**Réponse à l'avis  
de la Mission Régionale  
d'Autorité Environnementale  
de Provence-Alpes-Côte d'Azur**

*Centrale Photovoltaïque au sol*

**Lieu-dit L'Espougnac**

*Mars 2018*

Plan de masse du projet pages 26 et 158 de l'étude d'impact mis à jour

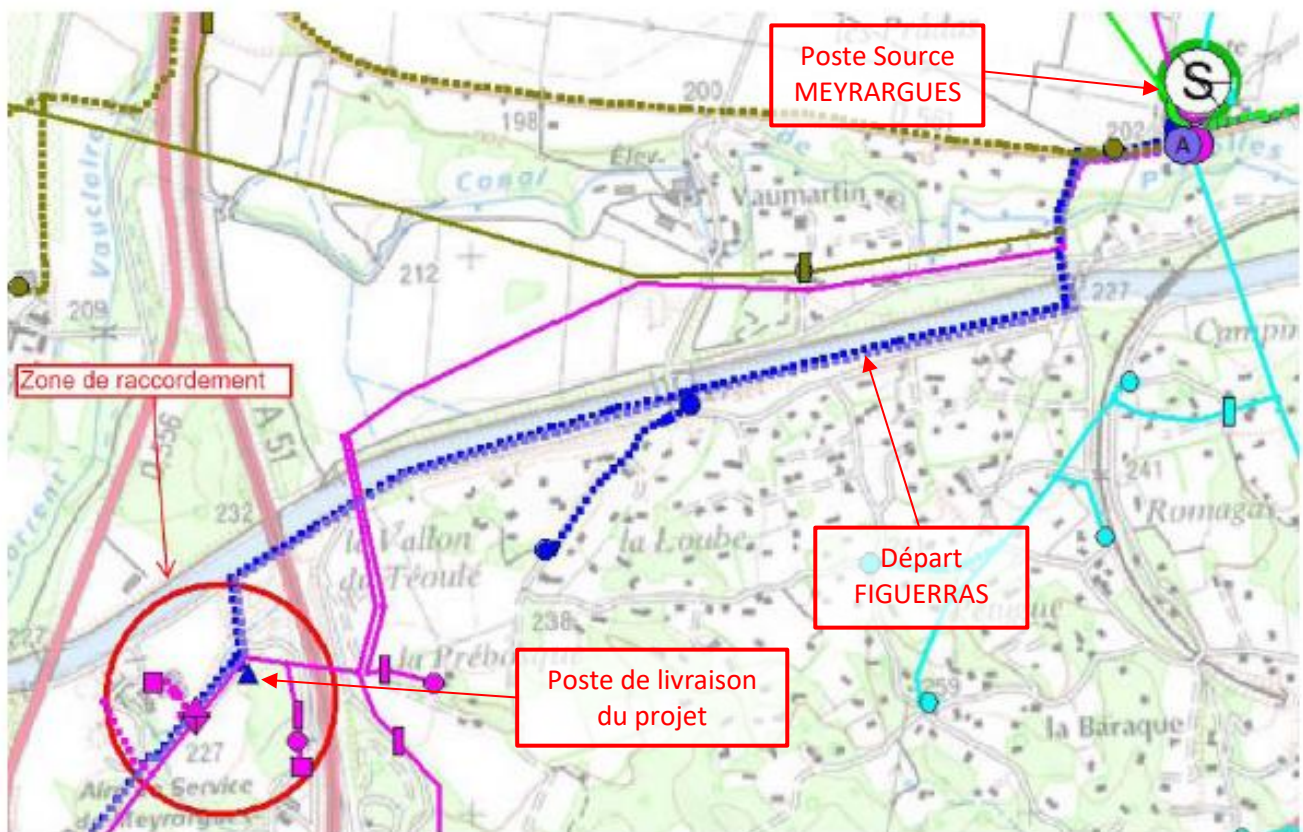
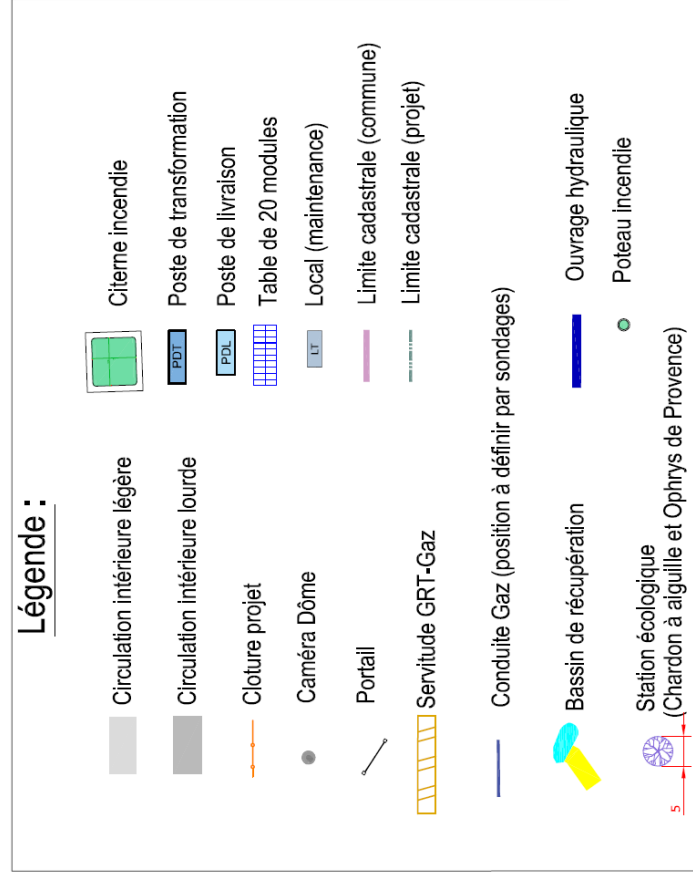
La MRAe recommande de rendre lisible le plan de masse du résumé non-technique de l'étude d'impact, page 26.

Le maître d'ouvrage prend note de cette remarque. Par conséquent, les plans des pages 26 et 158 de l'étude d'impact sont remplacés par le plan en annexe 1.

*Illustration de la prise en compte des zones de reculs vis-à-vis des perceptions depuis les habitations les plus proches  
(AEI = Aire d'étude immédiate)*

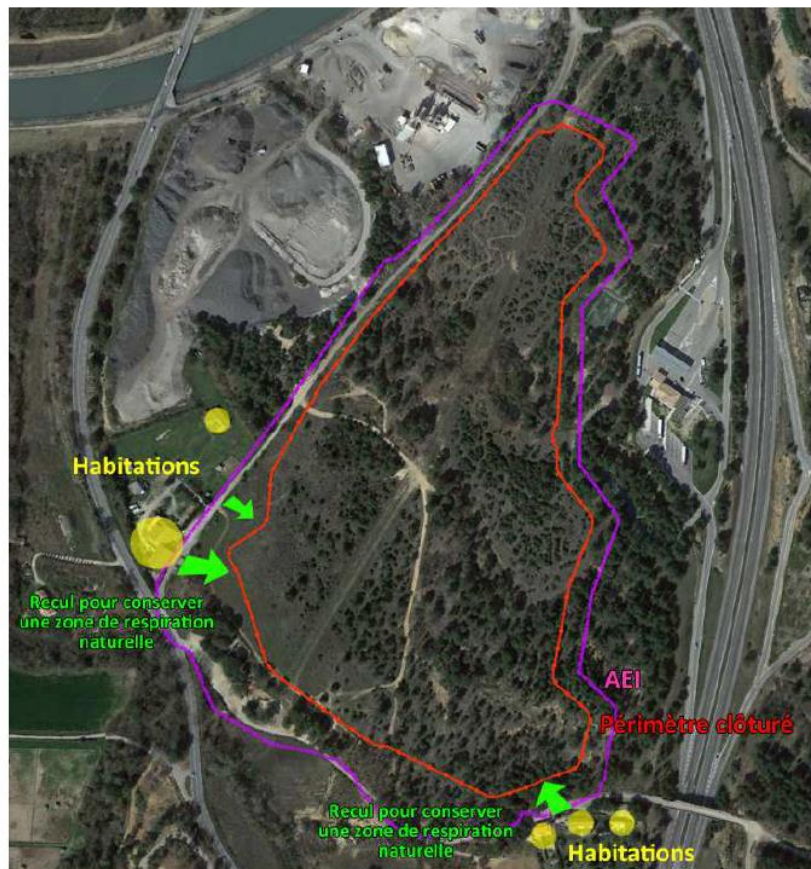
La MRAe recommande de décrire les solutions de substitution étudiées pour l'implantation du projet et de retracer l'analyse comparative des variantes au regard des enjeux environnementaux identifiés.

- une zone de recul vis-à-vis des habitations en bordure du site a été intégrée au sud et au sud-ouest pour conserver des zones de respiration entre les habitations proches et le projet, comme l'illustre la carte de la page 242 de l'étude d'impact, reproduite ci-dessous :

Analyse des perceptions théoriques

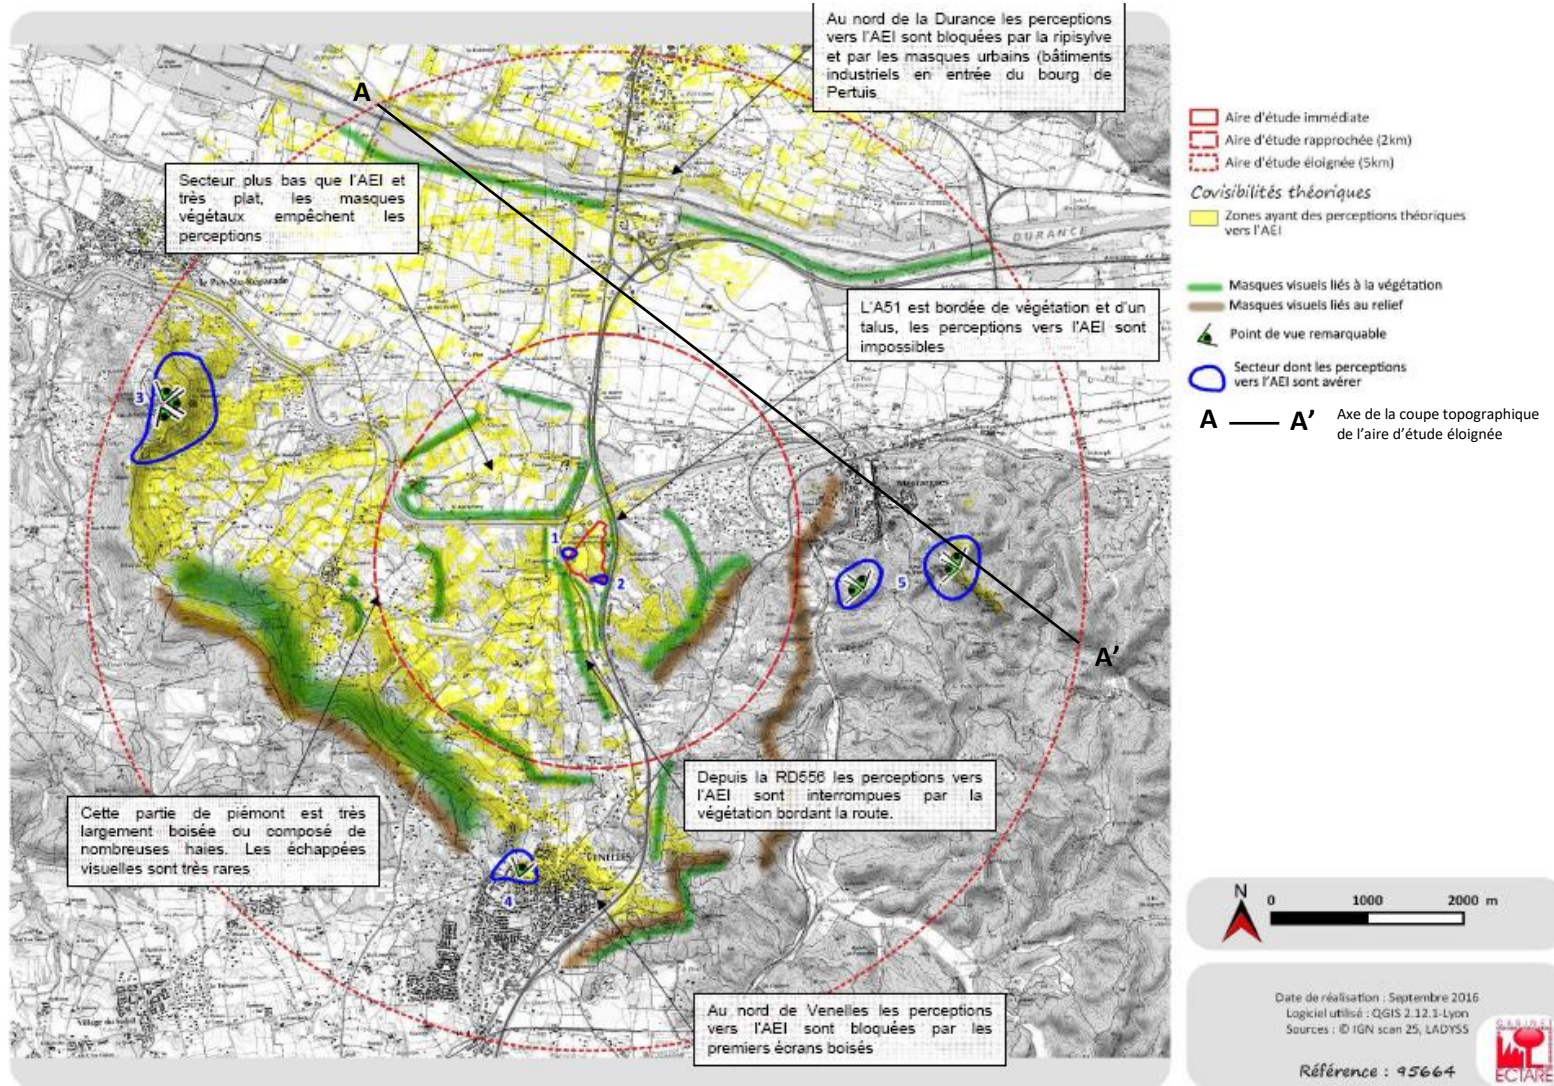
La MRAe recommande de compléter l'état initial du paysage par des plans de coupe (analyse du relief) et par une analyse des perceptions depuis l'autoroute (dans les deux sens).

Une analyse des perceptions potentielles a été réalisée p. 138 de l'étude d'impact, reproduite ci-dessous. Cette carte des perceptions théoriques s'appuie sur la structure des reliefs. Il s'agit d'une analyse maximaliste, dans la mesure où elle indique toutes les zones ayant des vues potentielles sur le site étudié, celui-ci ayant été artificiellement augmenté de 5 m de hauteur (hauteur supérieure aux infrastructures du projet), et qu'elle ne prend pas en compte les masques visuels bâtis et liés à la végétation. Les données de relief sont issues du modèle numérique de terrain (MNT) d'une résolution de 30 m qui ne prend pas en compte de façon précise le bâti et les zones boisées. Cependant, les masques liés à la végétation et au relief ont bien été pris en compte dans l'analyse des perceptions du projet.

Cette carte fait ainsi ressortir, sur la base du relief, toutes les zones ayant potentiellement des vues sur le site et donc sur le projet.

*Zones inondables et de ruissellement (en rose)  
et limite cadastrale du projet (en rouge)*

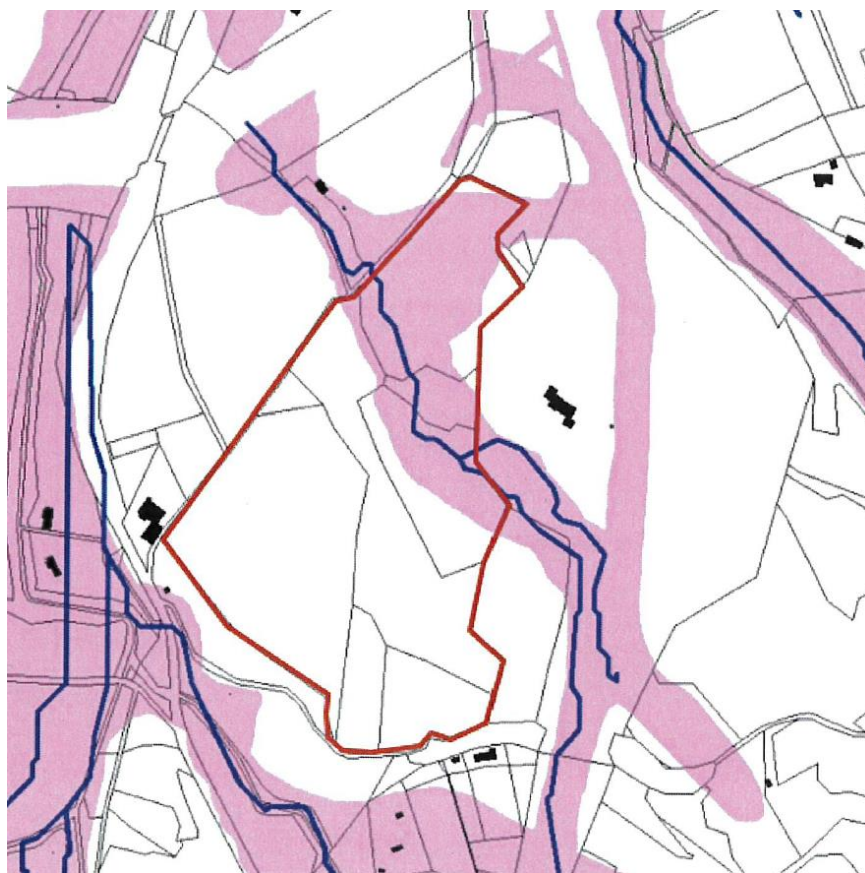
La MRAe recommande que les structures porteuses des unités de production soient à 1,20 m au-dessus du terrain naturel et non à 0,80 m comme indiqué dans le dossier d'étude d'impact. De même, elle préconise que les équipements sensibles (postes de livraison, poste de transformation, citernes) se situent hors zone inondable ou sinon qu'ils soient situés à + 0,20 m au-dessus de la cote de référence (à savoir 1,20 m).

- Le point bas des structures porteuses des modules photovoltaïques situées en zone inondable seront situées à 1,20 m au-dessus du terrain naturel. En dehors de cette zone, ces structures seront situées à 0,80 m au-dessus du terrain naturel ;
- L'ensemble des équipements sensibles (postes de livraison, postes de transformation, citernes) seront situés hors zone inondable.

*Schéma de principe des bassins de rétention*

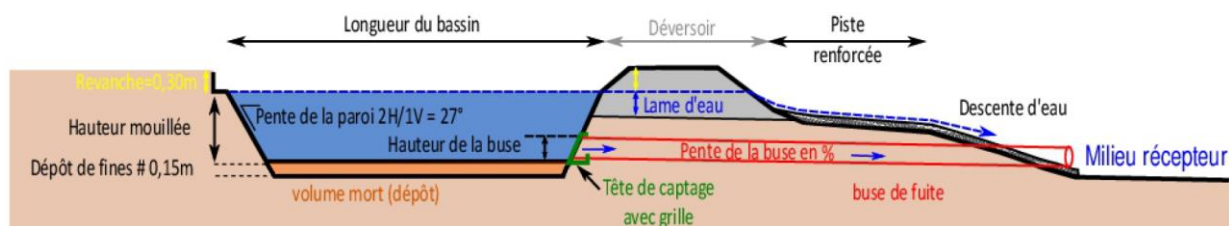
La MRAe indique que des mesures doivent être prises afin de supprimer les eaux stagnantes à l'origine de la prolifération de moustiques et que la présence d'un bassin de rétention des eaux pluviales et son entretien doivent permettre une évacuation totale de l'eau même en cas de forte pluie. La MRAe conseille au porteur de projet de se rapprocher de l'Entente interdépartementale pour la démoustication (EID) pour obtenir les informations et les conseils, afin de limiter la prolifération du moustique tigre dans le cadre de ce projet.

Ces bassins de rétention sont destinés à répondre aux exigences du dossier de déclaration au titre de la législation sur l'eau : ils ont vocation à être vides et ne pas constituer de réserve d'eau.

- un volume mort de 0,15 m en fond pour le dépôt de fines ;
- une buse de fuite située au-dessus du volume mort avec une pente longitudinale de 5 % afin d'éviter son obstruction.

Ces mesures permettront d'éviter la stagnation d'eau, même en cas de forte pluie, et donc la prolifération du moustique tigre. Elles s'inscrivent dans les préconisations de l'Entente Interdépartementale pour la Démoustication Méditerranée (EID Méditerranée), et notamment le « Guide à l'attention des collectivités souhaitant mettre en œuvre une lutte contre les moustiques urbains vecteurs de dengue, de chikungunya et de zika » (Centre National d'Expertise sur les Vecteurs (CNEV), Ministère des affaires sociales et de la santé, 2016, § 2.2.1.5, p. 34).
